PONTE SULLO STRETTO DI MESSINA

INTEGRAZIONI AL PROGETTO DEFINITIVO

Area tematica STUDIO D'IMPATTO AMBIENTALE (Legge Obiettivo)
Ente emittente MINISTERO DELL'AMBIENTE E DELLA TUTELA DEL TERRITORIO E DEL MARE
Autore dell'osservazione COMMISSIONE TECNICA VIA - VAS
Riferimento richiesta INTEGRAZIONI ALLA RICHIESTA PROT. CTVA-2011-0004534 DEL 22/12/2011
Titolo del documento RISPOSTA INTEGRAZIONE VERSANTE SICILIA ID 027

V I A S 0 2 7 - F 1 - P M C

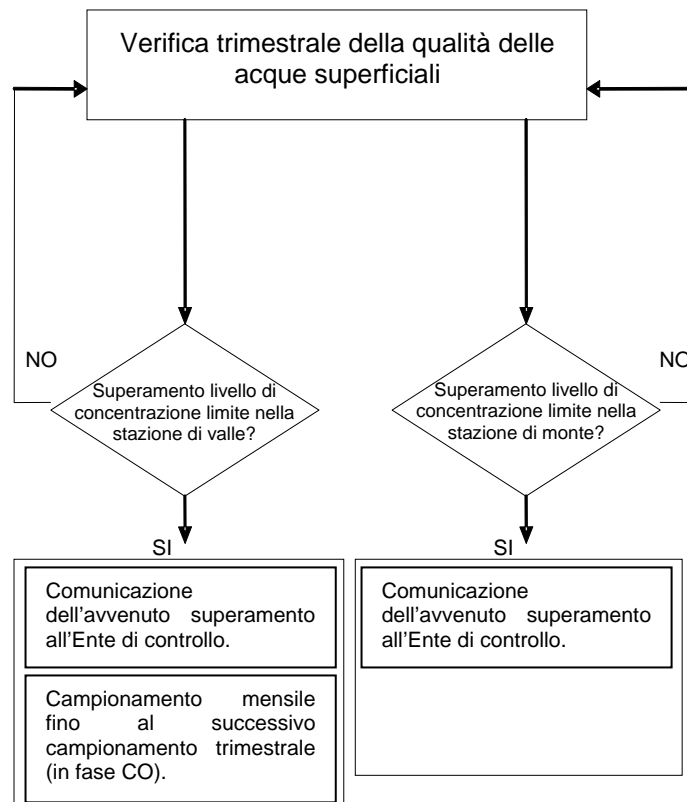
- e. relativamente al monitoraggio dei Pantani di Ganzirri approfondire il quadro dei parametri da monitorare e la loro funzionalità per le acque di transizione:*
- f. in relazione all'articolazione temporale proposta per il monitoraggio nella fase post operam, verificare l'adeguatezza della frequenza semestrale per la durata di un anno;*
- g. tenuto conto della fase di progettazione definitiva, specificare i criteri che si intendono seguire per fissare le soglie di attenzione e di intervento, nonché le procedure operative da mettere in atto in caso di superamento di dette soglie.*

Il periodo di post-operam di un anno appare congruo in relazione alle caratteristiche idrologiche dei corpi idrici monitorati. In particolare le fiumare monitorate sono caratterizzate da deflussi modesti o del tutto assenti per diversi mesi dell'anno.
